**SOLICITATION AMENDMENT
MODIFICATION DE L'INVITATION**

Title - Sujet NGCC Griffon PVN	
Solicitation No. - N° de l'invitation F7049-200157/A	Amendment No. - N° modif. 024
Client Reference No. - N° de référence du client F7049-200157	Date 2023-08-14
GETS Reference No. - N° de référence de SEAG PW-\$\$MD-029-29039	
File No. - N° de dossier 029md.F7049-200157	CCC No./N° CCC - FMS No./N° VME
Solicitation Closes - L'invitation prend fin at - à 02:00 PM Eastern Daylight Saving Time EDT on - le 2023-10-11 Heure Avancée de l'Est HAE	
F.O.B. - F.A.B.	
Plant-Usine: <input type="checkbox"/> Destination: <input type="checkbox"/> Other-Autre: <input type="checkbox"/>	
Address Enquiries to: - Adresser toutes questions à: Jeddi, Loubna	Buyer Id - Id de l'acheteur 029md
Telephone No. - N° de téléphone (873) 455-3835 ()	FAX No. - N° de FAX (819) -
Destination - of Goods, Services, and Construction: Destination - des biens, services et construction:

Demande de soumissions – Modification n° 024

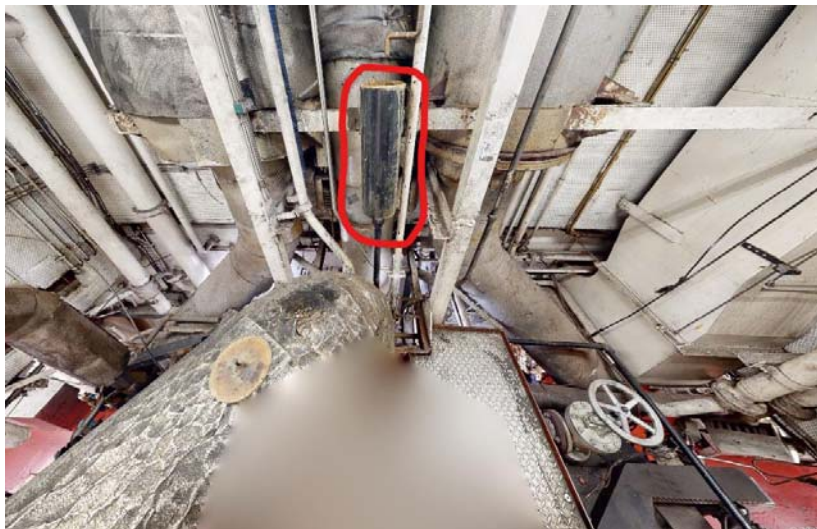
Q#2: Élément de l'EDT 16.13

Est-ce que la « bête » au devis français ou « hot well » au devis anglais citée à C.2.4 d) correspond au réservoir « condensate tank » au plan 664-4203-2?

R#2: Le "puits chaud" fait référence au réservoir de condensat situé sur le plan 521-353-001s1. Voir la photo ci-jointe du réservoir de condensat, des pompes d'alimentation et des clapets anti-retour (chaudière tribord à l'arrière-plan de la photo).
